Wald ZH

Tempo 30

Behandlung der Einsprachen zu den baulichen Massnahmen
gemäss § 16/17 Strassengesetz

Schreiben 10.1
 Zone G: Signalisation Eschenstrasse

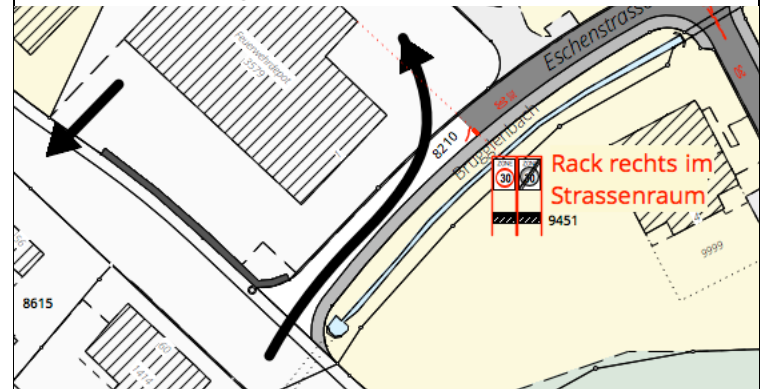
Die Signalisationstafel Eschenstrasse sei mindestens vor die Einfahrt der Tiefgarage (ev. links) oder besser an die Laupenstrasse zu verschieben.

Das vorgesehene Rack auf der rechten Seite verdeckt die Sicht auf die - von der Ulmenstrasse her - einbiegenden Fahrzeuge. Die Distanz zur Einmündung ist zu kurz.

Zufahrten zur Tiefgarage Eschenstrasse 3,5,7,9 sollten innerhalb der 30er-Zone sein. Die Eschenstrasse ist Teil der Veloroute und sollte auf der ganzen Länge beruhigt sein.

Der Standort ist nicht optimal. Man hatte diesen jedoch wegen der Feuerwehruzufahrt derart weit hinten vorgesehen. Bei erneuter Prüfung konnte ein Standort weiter vorne vorgesehen werden.

Wegen der Zufahrt für die Feuerwehrleute mit Privatfahrzeugen, wird jedoch immer noch ein Standort nach der Feuerwehruzufahrt vorgesehen.

Schreiben 13.3
Friedhofstrasse - Stampfstrasse

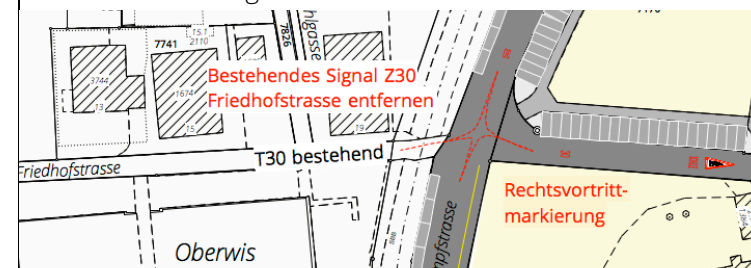
An der Kreuzung Friedhofstrasse - Stampfstrasse sei eine klärende Lösung vorzusehen. Trotz Tempo 30 sei diese Kreuzung für Kinder kritisch, weil keine klare Wegführung bestehe. Es sei eine Erhöhung auf Trottoir-Niveau oder farbliche Massnahmen einzusetzen.

Für die Einführung der Tempo-30-Zone sind die vorgesehenen Massnahmen genügend. Durch eine Anhebung der Kreuzung oder dergleichen könnte zwar voraussichtlich auf ein Kissen verzichtet werden, dies würde aber für die Projektierung zu einem zeitlichen Aufwand führen, welche das Projekt T30 verzögern würde. Die damit zusammenhängenden Kosten würden deutlich höher und könnten nicht dem Tempo-30-Projekt angelastet werden, da diese Massnahme für die Einführung von T30 nicht erforderlich ist.

Allfällige Massnahmen müssten unabhängig von Tempo 30 geprüft und umgesetzt werden. Kurzfristig könnten allenfalls Wartefüsschen markiert werden, um den Querungsbereich für Kinder festzulegen.
